Stellungnahmen zur frühzeitigen Beteiligung	Behandlung der Stellungnahmen
I.	Behörden und sonstige Träger öffentlicher Belange	Frist vom 13.12.2019 – 13.01.2020

1.7	Landratsamt Alb-Donau-Kreis Fachdienst 20 Kreisentwicklung/Bauen Schillerstraße 30 89077 Ulm <u>Schreiben vom 21.01.2020</u>	
1.7.1	Anregungen	
1.7.1.1	Bauen, Brand- und Katastrophenschutz Bauen

1.9.3.1	Zum Entwurf: <u>Abstände zu Baugrenzen, Anbauverbotszone</u>

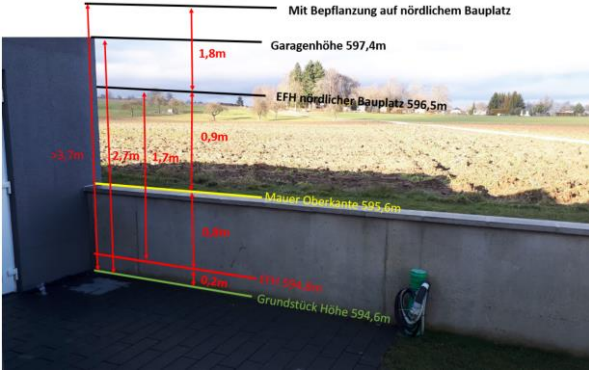
Stellungnahmen zur frühzeitigen Beteiligung	Behandlung der Stellungnahmen
	Gegen die entlang der L 241 außerhalb der zur Erschließung der anliegenden Grundstücke bestimmten Teile der Ortsdurchfahrt im angeschlossenen Vorentwurf vom 11.09.2019 eingetragenen Baugrenzen bestehen keine Bedenken.	BV: wird zur Kenntnis genommen
